## Bebauungsplan Nr. 6a, 2. Änderung für das Flohmarktgelände in Herrnburg - Anträge auf Abweichung von der Festsetzung zur Einfriedung gem. § 67 Abs. 3 BauGB -

<i>Amt Schönberger Land</i> Fachbereich IV <i>Datum</i> 10.06.2022	<i>Bearbeitung:</i> Lisa Watermann <i>Bearbeiter/in-Telefonnr.:</i> 038828/330-1410
---	--

Anwendung der Festsetzung 11.4 „Einfriedungen“ im Bestand

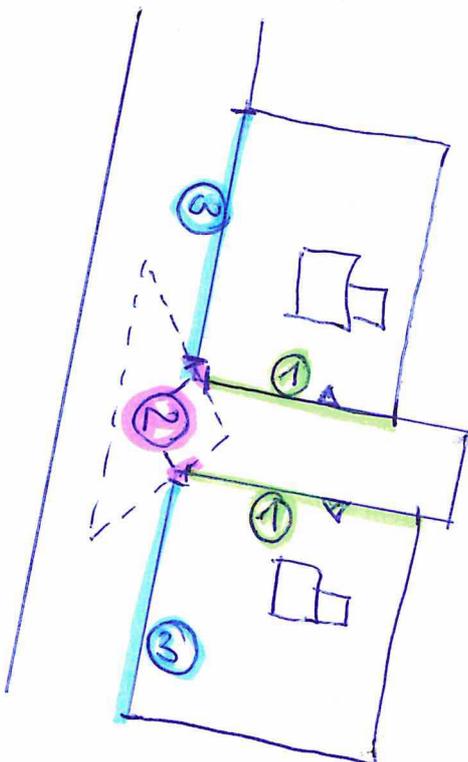
Die derzeitige Festsetzung konzentriert sich auf den Vorgarten-Bereich sowie das Angrenzen an öffentliche/private Verkehrsflächen. Der Bereich des Vorgartens wird durch den Bebauungsplan nicht genauer definiert. Im Allgemeinen ist zu sagen, dass es sich um den Bereich „vor dem Haus“ handelt, der zur Verkehrsfläche ausgerichtet ist. Die Grundstücke östlich der Verkehrsfläche („Am Plankenmoor“) sind von zwei Verkehrsflächen umgeben. Der Bereich des Vorgartens ist nicht auszumachen. Die zulässigen Höhen der Hecken gem. Festsetzungen sind aus Anlage 1 (Abbildung oben) erkennbar.

Die bisherige Formulierung „Vorgärten“ wäre in die verschiedenen Nutzungen des Grundstücks zu differenzieren. Hier wäre zwischen dem Vorgarten, dem Bereich der Sichtdreiecke und dem Hauptgarten zu differenzieren. Die maximal zulässigen Höhen könnte bspw. wie folgt lauten:

- Vorgarten: 100 cm
- Bereich des Sichtdreiecks: 80 cm
- Hauptgarten: 180cm

Neben der Differenzierung wäre in die Festsetzung die Definition der Terminologie „Vorgarten“ aufzunehmen. Als Vorgarten könnte beispielsweise der Bereich bezeichnet werden, der an eine Verkehrsfläche grenzt und bei dem sich die Zufahrt zum Grundstück befindet. Der Vorschlag ist in Anlage 1 (Abbildung unten) graphisch dargestellt.

Vorschlag Nr. 1 - Differenzierung der Höhen

- ① Vorgarten (zul. Höhe: 100 cm)
- ② Sichtdreieck (zul. Höhe: 80 cm)
- ③ Hauptgarten (zul. Höhe: 180 cm)
